Objet : Conformité du feuillage au PR 3+500 en sens 2

Document de référence : cote de calcul ~~Haute-Mat~~ PR 3+500 indice C

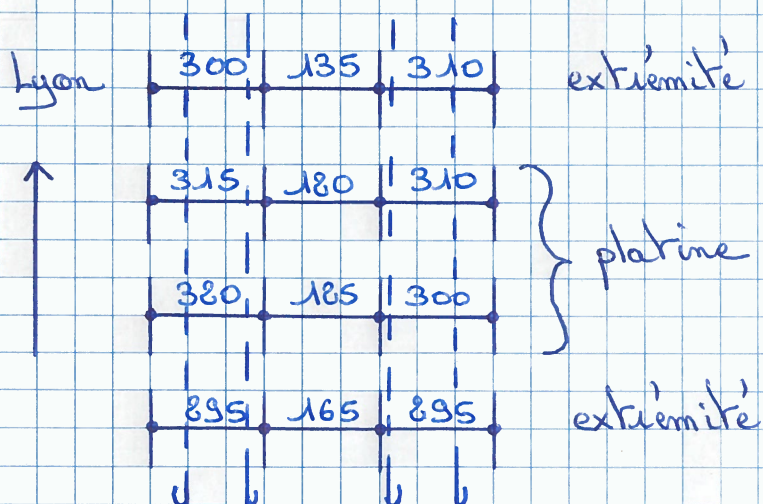
- Dimensions du massif : 3,00 X 1,00 X 1,00 m → Conforme
- Couvage : 0,10 m → Conforme
- Implantation tiges ancrage → la coupe de côté est fautive

HA 14 (rep. 1)	→	Conforme
HA 12 (rep. 2)	→	Conforme
HA 20 (rep. 3)	→	Conforme
HA 12 (rep. 4)	→	Conforme
HA 20 (rep. 5)	→	Conforme
HA (rep. 6)	→	Aucun

Le schéma d'implantation des tiges d'ancrage sur le feuillage est à refaire. 3 tiges et non 5 (photos)

Mesure → l'ensemble est centré sur la cage de feuillage
